Tilsynsrapport til offentliggørelse

Virksomhedens navn	AKD Toftlund
Virksomhedens adresse	Tøndervej 3, 6520 Toftlund
CVR nummer	62818328
Virksomhedstype	6.4b(ii)3 Veg. råstoffer-Kartoffelmels- /protein,kap.>300t/dg
Tidspunkt for tilsynet	18.09.2023 ca. kl. 10.15-11.45
Baggrunden for tilsynet	Tilsynskampagne 2022/23 vedr. brandslukningsanlæg
Varsling af tilsynet	4. juli 2023
Deltagere fra virksomheden	Mette Marie Haubak og Christian Lagoni
Øvrige deltagere	-
Tilsynet udført af	Claus Lübeck Christensen og Annemette Ellefsen
Tilsynet omfattede	Tilsyn med virksomhedens brandslukningsanlæg, herunder oplag af skumslukningsmidler, spredningsveje ved test af brandslukningsanlæg og tæthed af belægninger knyttet til arealer, hvor skumslukningsmidler kan forekomme ved oplag og brug.
Materiale udleveret	AKD Toftlund, Procedure for eftersyn af brandslukningsanlæg for siloer.

Foto 1: Lager 8, der i tilfælde af brand vil blive slukket af brandslukningsanlæg 1. Oplag af skumprodukt findes i eltavle-rummet bag de to stældøre.

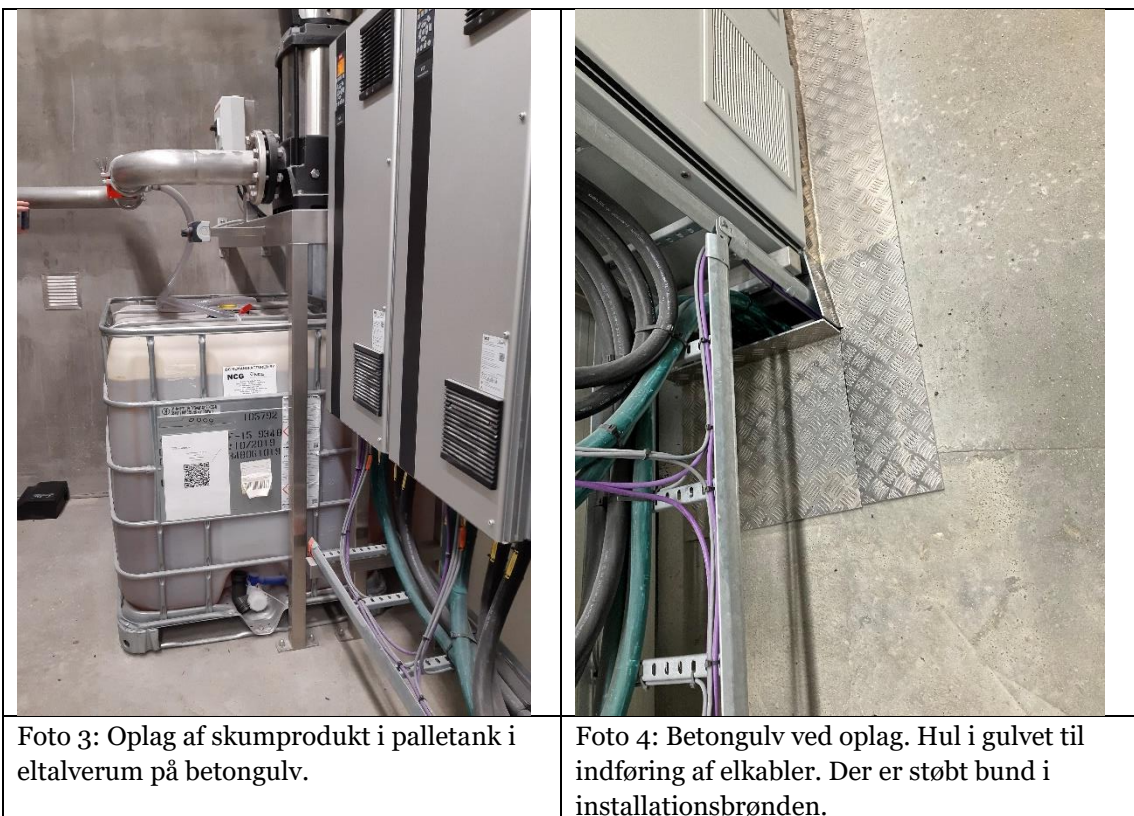
Brandslukningsanlæg 1 er placeret ved lager 8 i eltavle-rummet, og anvendes til slukning af brand i lager 8. Anlægget kan anvendes både med og uden skummiddel. Skumbeholder med skummiddelinjektionsrør til stigrør er placeret på gulvet i rummet, der er aflåst (foto 1 og foto 2).

I forbindelse med eltalverummet, er oplaget af brandskumprodukt til anlæg 1 placeret. Rummet findes ved lager 8 (der indeholder kartoffelmel), ved opgang til ståltrappen med indgang via de to ståldøre (foto 1). Skumslukningsproduktet er placeret i en palletank (foto 3), der er placeret på betongulv. Belægningen er tæt uden afløb, dog er der et ”hul” med en opkant, til installationsindføring fra kabelbrønd. Virksomheden oplyser, at der er støbt beton i indføringskanalen (foto 4). Ved et større spild vil skumproduktet kunne løbe ned i installationshullet. Miljøstyrelsen vurderer, at slukningsmiddel fra tanken ved spild/utæthed kan ledes til indføringskanalen. Da det ikke er muligt at føre tilsyn med indføringskanalens tæthed, vurderer Miljøstyrelsen at palletanken skal placeres ovenpå spildbakke, der kan rumme tankens volumen, for at sikre mod risiko for at brandslukningsmidlet kan forurene jord, overflade- og grundvand.

Miljøstyrelsen vurderer, at slukningsmiddel fra tanken ved anlæg 1 i tilfælde af spild/utæthed kan ledes til indføringskanalen i bygningen. Da det ikke er muligt at føre tilsyn med indføringskanalens tæthed, vurderer Miljøstyrelsen at palletanken skal placeres oven på spildbakke, der kan rumme tankens volumen, for at sikre mod risiko for at brandslukningsmidlet kan forurene jord, overflade- og grundvand. Miljøstyrelsen henstiller derfor til, at der etableres spildbakke under palletanken ved anlæg 1. Miljøstyrelsen anmoder om, at virksomheden seneste den 14. august 2024 fremsender fotodokumentation for, at der er etableret spildbakke under tanken.

Som det blev vendt på tilsynet, er det ikke muligt at få en spildbakke presset ind og stå i tavlerum. Jf. regler for el tavle rum, skal der være 800 mm fri passage, denne sikkerhedsregel kan vi ikke tilsidesætte.

Til gengæld har rummet et tæt beton gulvbelægningen uden afløb, dog med undtagelse af hul ned til 2 installationsbrønde, som også har tæt beton belægning. Ved en utæthed i palletanken vil væsken løbe ned i de 2 installationsbrønde, hvor væsken kan suges op. Det

vurderes at volumen af installationsbrøndene er større end indholdet af palletanken. Hver installationsbrønd kan rumme ca. 1,3 m³.

Desuden er det ikke muligt at påkøre palletanken i det lille rum. Vi vil føre tilsyn med tætheden af indføringskanalens beton samt gulvet, dette er tilføjet i vores vedligeholdssystem VM4000. Se vedhæftet bilag og billeder.
